# KOMINIARSKA SPÓŁDZIELNIA PRACY "ŚW. FLORIAN"

Opinia Nr

006036

w budynku przy ul. Darżyńskiego nr 25/10 w Wałbrzychu  
dotycząca urządzeń grzewczo-kominowych używanych przez

STAN ISTNIEJĄCY

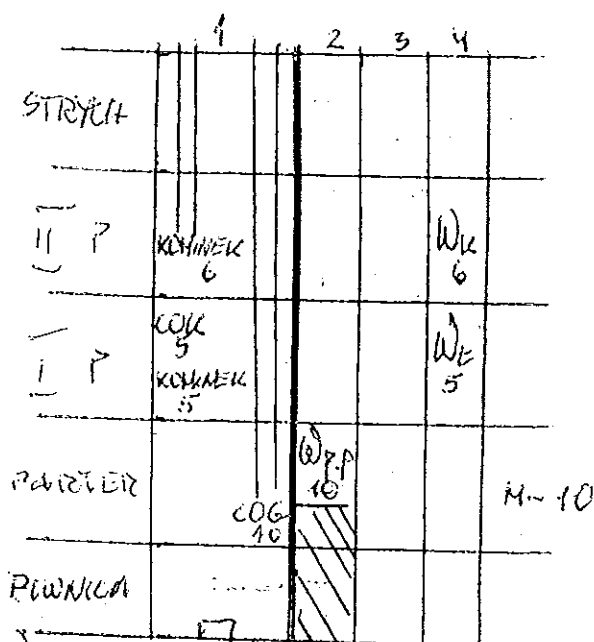
1. Można pozostawić istniejące podłączenie kotła gazowego CO z zamkniętą kolumną do wkładu kaminowego w przewodzie nr. 1 (50x50 cm), po zamontowaniu wkładów zawieszonych dla piecy COK i paleniska kominowego z H-5.
2. Wentylacja wywiewna, przewidziana gdzie zamontowany jest piec COK, powinna być prawidłowo w przewodzie nr. 2. Wentylację nawiewną o 110 z kolumną nieprawidłową. Wentylację wywiewną kolumny i tarasu wykonać wg obowiązujących przepisów.
3. Dla prawidłowego funkcjonowania urządzeń kominowych zapewnić napływ powietrza z zewnątrz poprzez urządzenie nawiewne.
4. Alternatywnie do punktu 1: kocioł gazowy CO z zamkniętą kolumną podłączyć do zewnętrznego układu powietrze-spalinowego zgodnie
